**OGGETTO:** [ID 9108] Progetto di un impianto agrivoltaico denominato "Monreale", della potenza di 14,477 MW e delle relative opere di connessione alla RTN, da realizzarsi nei comuni di Monreale e Piana degli Albanesi (PA).

**Proponente:** FLYNIS PV 22 S.R.L.

**PARERE C.T.S. n. 503 del 08/08/2024**

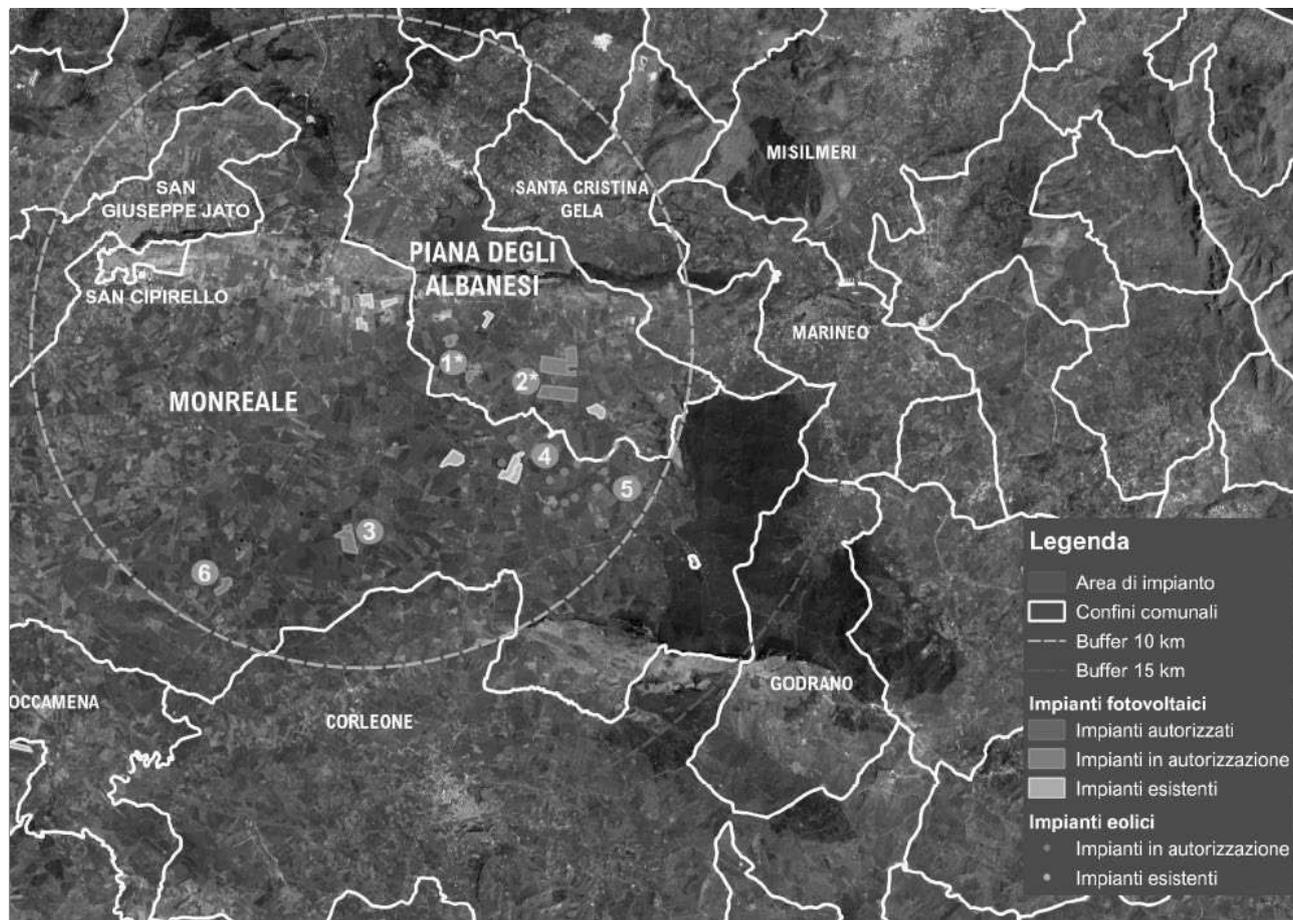
**CONSIDERATO** che il proponente, in relazione alla valutazione del cumulo con altri progetti/ impianti dichiara che "Entro un buffer di circa 10 km dall'area di intervento sono stati individuati alcuni impianti (esistenti e in autorizzazione) e nello specifico:

- n. 7 impianti fotovoltaici "già realizzati" di medie dimensioni, dislocati a Nord-Est e a SudEst rispetto al sito di impianto e situati entro gli ambiti territoriali dei comuni di Monreale e Piana degli Albanesi;
- n. 6 impianti "in corso di autorizzazione", dei quali n. 4 fotovoltaici, con potenze comprese tra i 8 MWp e i 130 MWp (n. 2 a Monreale e n. 2 a Piana degli Albanesi) e n. 2 eolici con potenze rispettivamente di 29,90 e 30 MWp (situati nel comune di Monreale)".

**RILEVATO** che relativamente all'effetto cumulo da una verifica su portale SI-VVI (Portale Valutazione Ambientale Regione Sicilia) e sovrapposizione Google Earth il sito interessato all'impianto Agrivoltaico di cui in progetto, nel suo perimetro di nord confina con un impianto esistente ed in esercizio.
